経緯(中央アルプストンネル工事(山口工区))

- ・本審査会で対象としている日吉トンネル(南垣外工区)の大湫盆地西側付近(令和6年2月～5月に掘削)(以下、「本区間」という。)における切羽観察や坑内計測の結果は以下のとおりでした。

参考① トンネル湧水等の状況(5/29審査会の資料2-1の別紙3-2より)

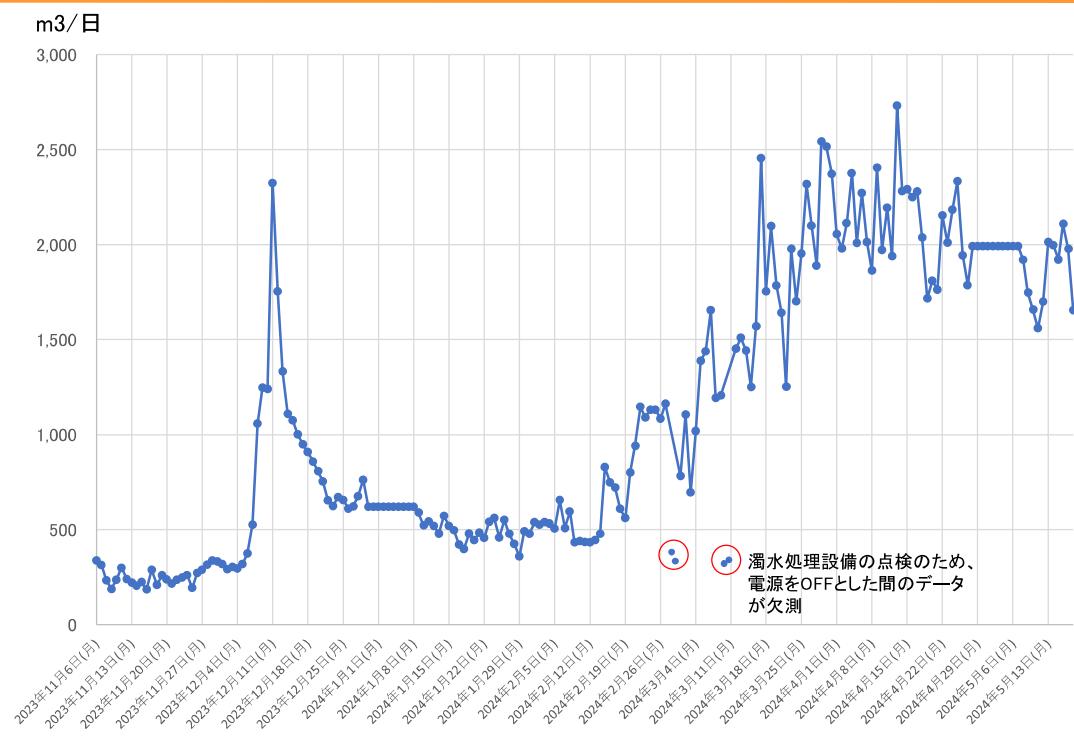
- ・天端が脆い状態は、認められませんでした。・6/4審査会で提示した切羽観察簿
- ・湧水はあったものの、著しい増加ではありませんでした。・P7の参考①

- ・上記を総合的に鑑み、「不安定な地山に該当しない」と判断しました。
- ・南垣外・環境保全計画書に記載した環境保全措置の令和5年度の実施状況のうち、不安定な地山と判断した内容は「該当なし」として、令和6年6月27日に岐阜県に報告しました。
- ・なお、本区間においては、2月中旬以降、切羽面に多くの亀裂が見られるとともに、部分的に強風化した岩盤が出現し、湧水も確認されるなど注意を要する地山状況が継続したため、より安定した地質である現在の箇所まで掘り進めました。

参考② トンネル掘削時に計測した沈下量

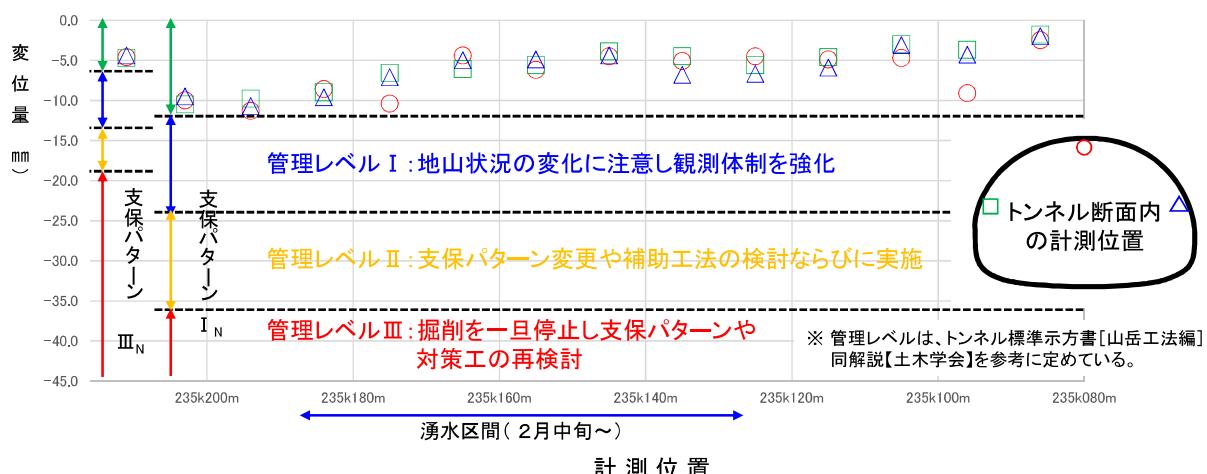
- ・トンネル掘削時に計測した沈下量は管理レベルⅠ以下でした。・P8の参考②
なお、内空変位も同様に管理レベルⅠ以下でした。
